경주시 중소도시 조성사업 실시설계 용역
준 공 도 면

2022. 10

경주시 중소도시 조성사업 실시설계 용역
- 스마트버스승강장 설계도면 -

■ 모화역.울산방면 상세도

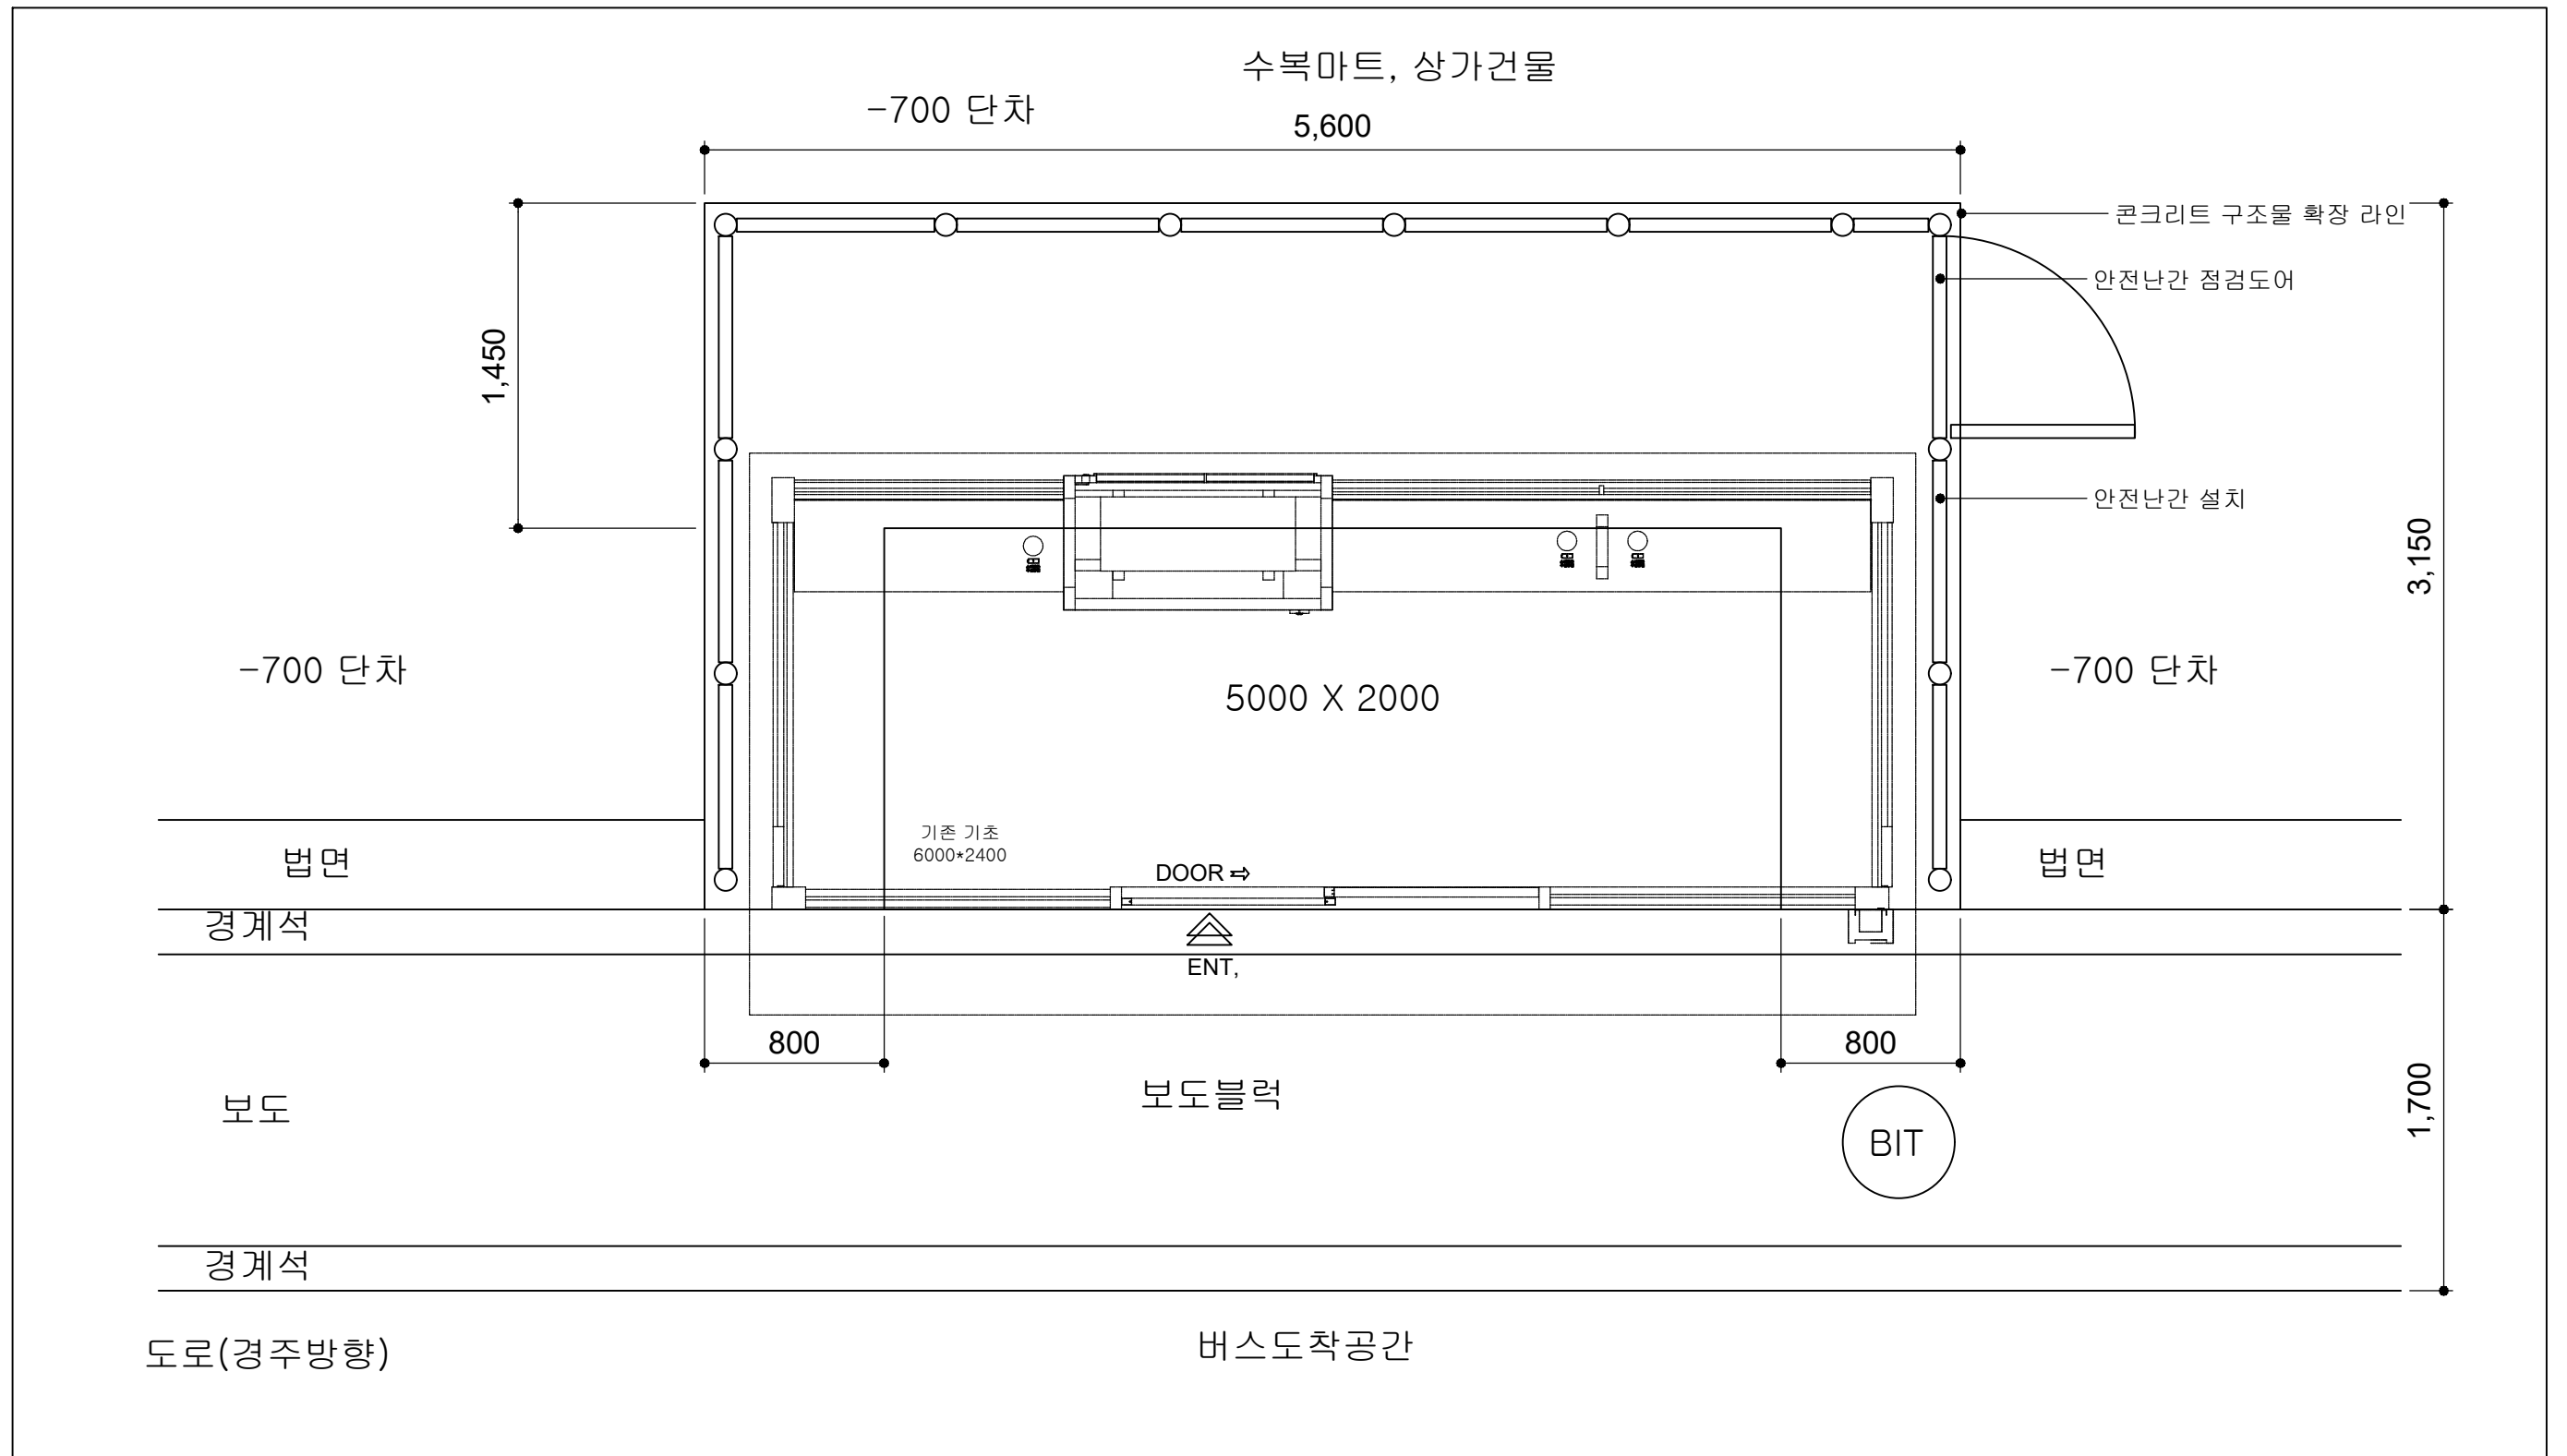
승강장 폭을 줄이던가 부지폭을 늘려야 할것 같음

전후 로 출입문을 만들면 의자 공간이 부족함

승강장 내외 동선 이 꼬임
기계실 을 측면으로 이동하는 타입 고려

부영 1단지 상세도

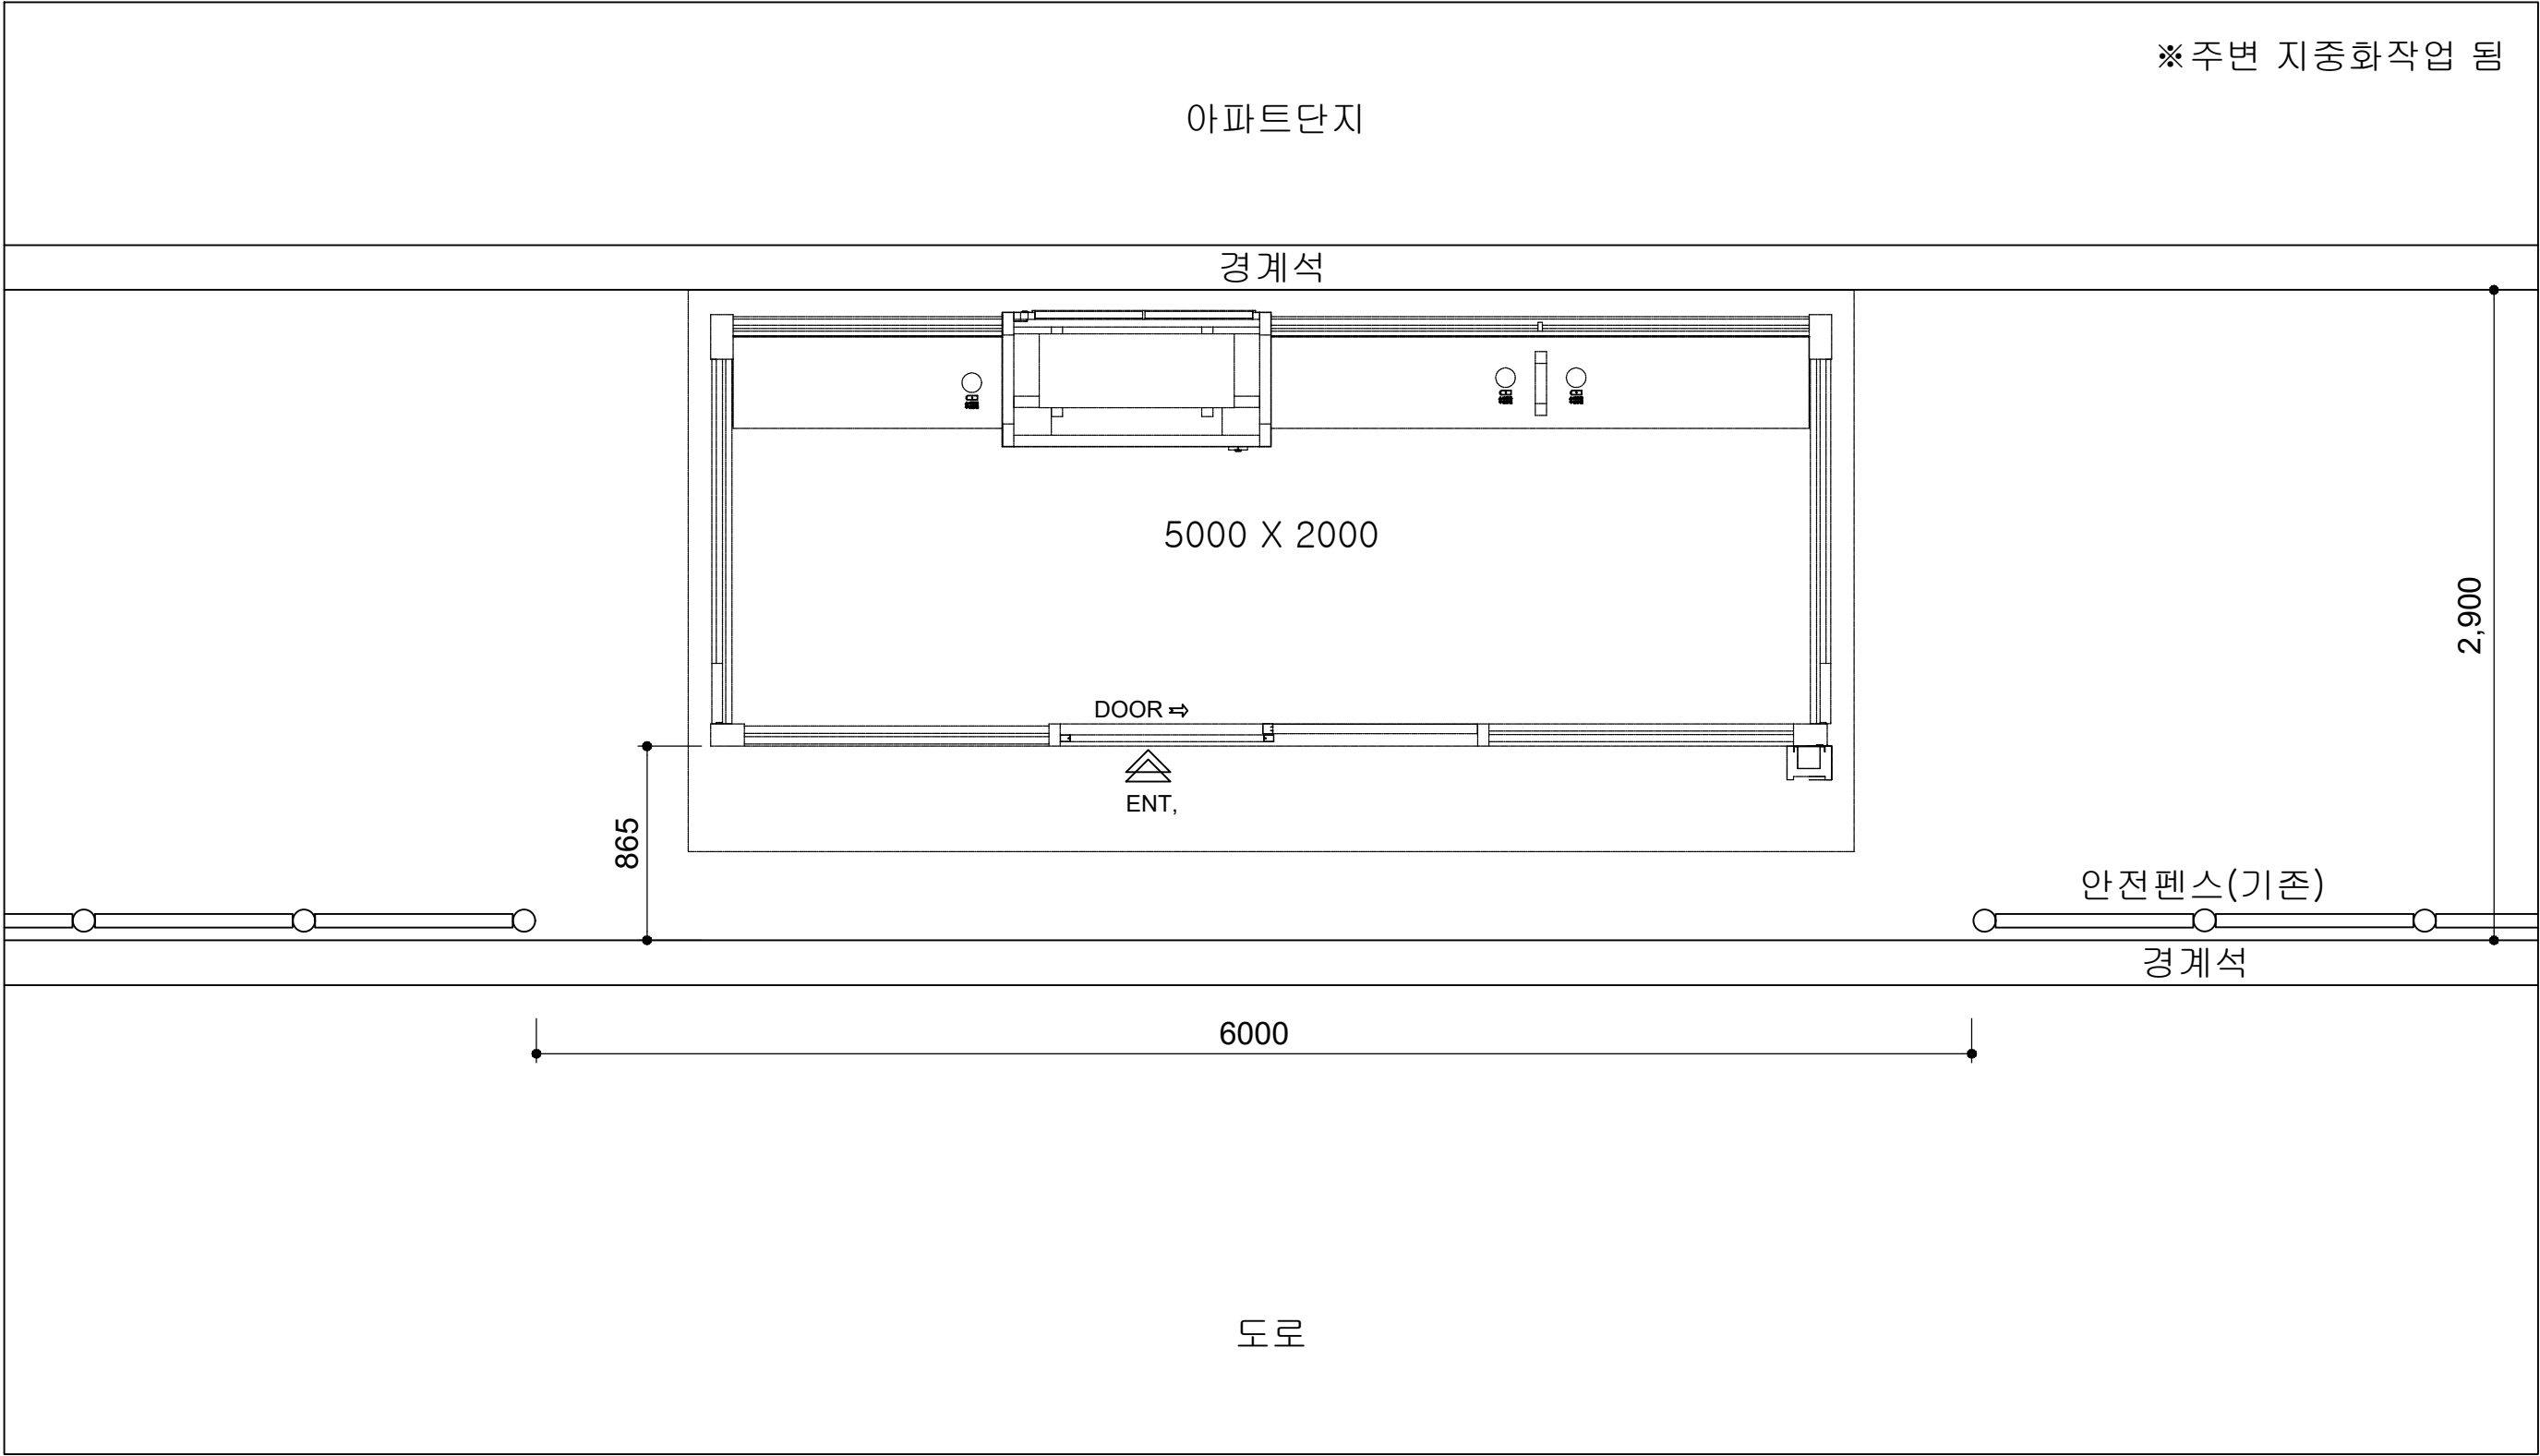
※ 주변 지중화작업 됨

■ 모화역.울산방면 바닥마감도

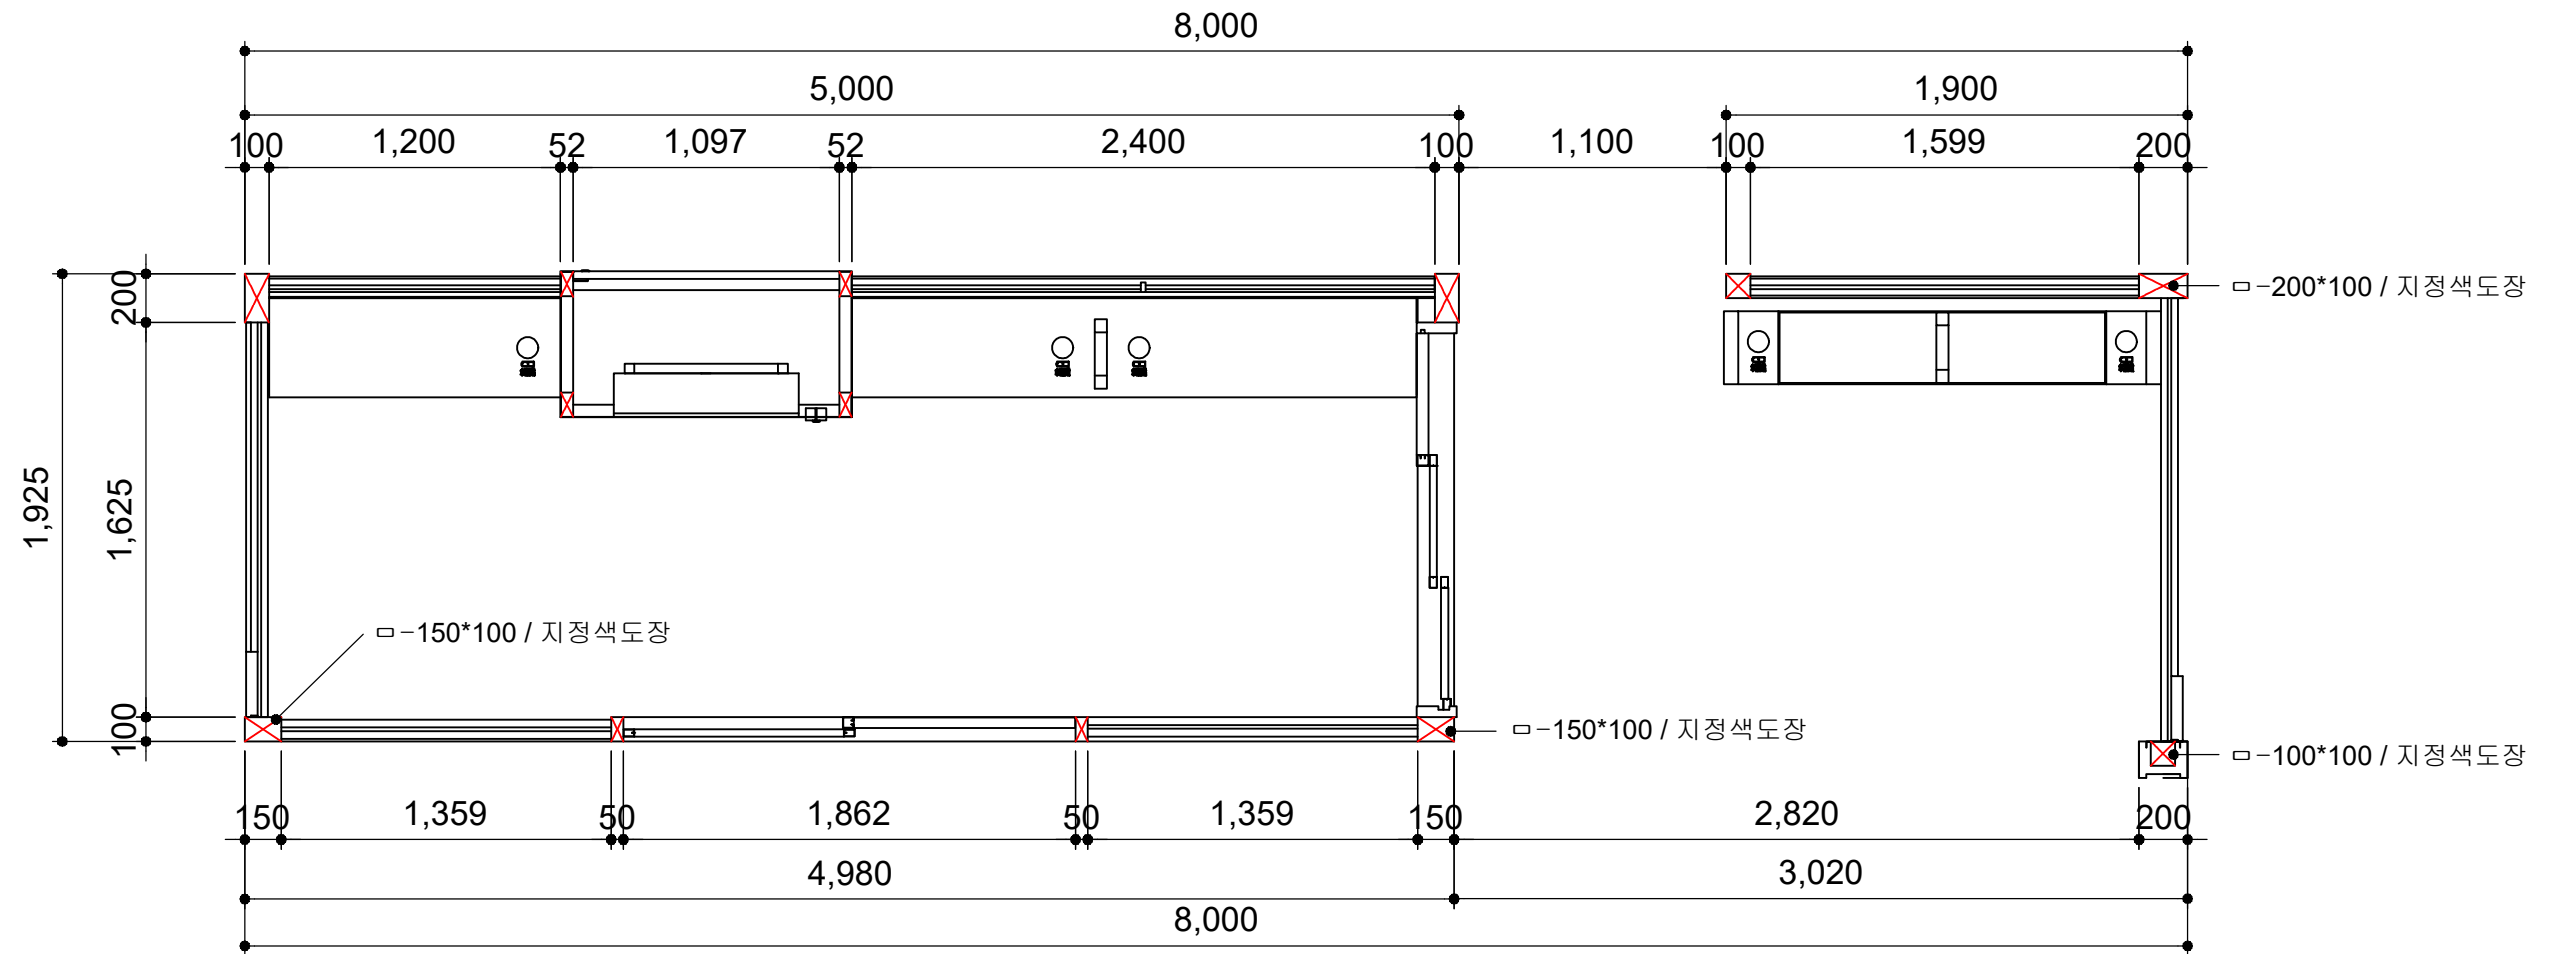
바닥마감재 확인할것
